**PROGETTO DI ADEGUAMENTO IMPIANTISTICO PER ATTIVITA' DI DEPOSITO PRELIMINARE,
MESSA IN RISERVA E RECUPERO RIFIUTI SPECIALI PERICOLOSI E NON PERICOLOSI**
Zona Industriale P.I.P. – PULSANO (TA)

ISTANZA DI PROVVEDIMENTO AUTORIZZATORIO UNICO REGIONALE V.I.A.-A.I.A.
ai sensi dell'art. 27bis del D.Lgs 152/2006 e s.m.i.

**CHIARIMENTI ALLE OSSERVAZIONI PERVENUTE DAI COMITATI "PULSANO
ARIA NUOVA" E "PULSANO TERRA NOSTRA"**

Fig. 1 – Area interessata per il Piano di risanamento (Fonte "Piano contenente le prime misure di intervento per il risanamento della qualità dell'aria nel Quartiere Tamburi (TA) per gli inquinanti PM10 e Benzo(a)pirene ai sensi dell'art.9 commi 1 e 2 del Dlgs. 155/2010")

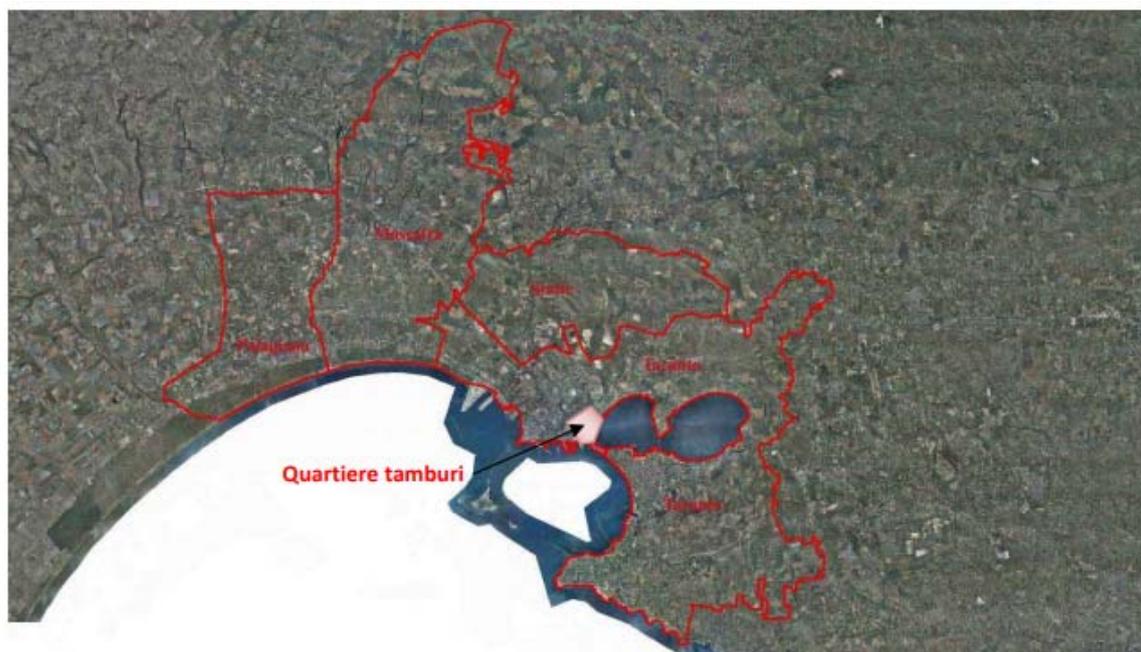
Va inoltre sottolineato che il Comune di Pulsano, sebbene non incluso nell'area ad elevato rischio di crisi ambientale di Taranto, non può ritenersi escluso da una situazione che possiamo definire di elevata criticità ambientale riguardante l'intera provincia di Taranto.

La stessa città di Taranto è inclusa nel Piano regionale per il risanamento della Qualità dell'Aria per gli inquinanti Benzo(a)Pirene e PM10, redatto ai sensi del D.Lgs. 155/2010 art. 9, ed anche nell'elenco dei siti di interesse nazionale per le bonifiche.

Per quanto riguarda la seconda parte dell'osservazione, il "*Piano contenente le prime misure di intervento per il risanamento della qualità dell'aria nel Quartiere Tamburi (TA) per gli inquinanti PM10 e Benzo(a)pirene ai sensi dell'art.9 commi 1 e 2 del Dlgs. 155/2010*", citato dal Comitato Pulsano Terra Nostra, è stato redatto da Regione Puglia, ARPA Puglia e Azienda Sanitaria Locale Taranto Dipartimento di Prevenzione ed è stato approvato dalla Regione con DGR 1944 del 02/10/2012

Lo stesso individua le misure di risanamento da applicare **all'area industriale di Taranto – Statte**, tese a riportare i livelli di qualità dell'aria nell'area **del quartiere Tamburi** al di sotto dei limiti prescritti dal D.Lgs. 155/2010.

Il territorio oggetto del Piano di Azione è individuato nei comuni di Taranto e Statte e in particolare nell'area del quartiere Tamburi di Taranto.

Il Piano NON individua il Comune di Pulsano come area critica da sottoporre a misure di risanamento.

L'area interessata dalle misure di risanamento della qualità dell'aria, infatti, non comprende il Comune di Pulsano come indicato nella fig. 1.1.2 del Piano sopra citato
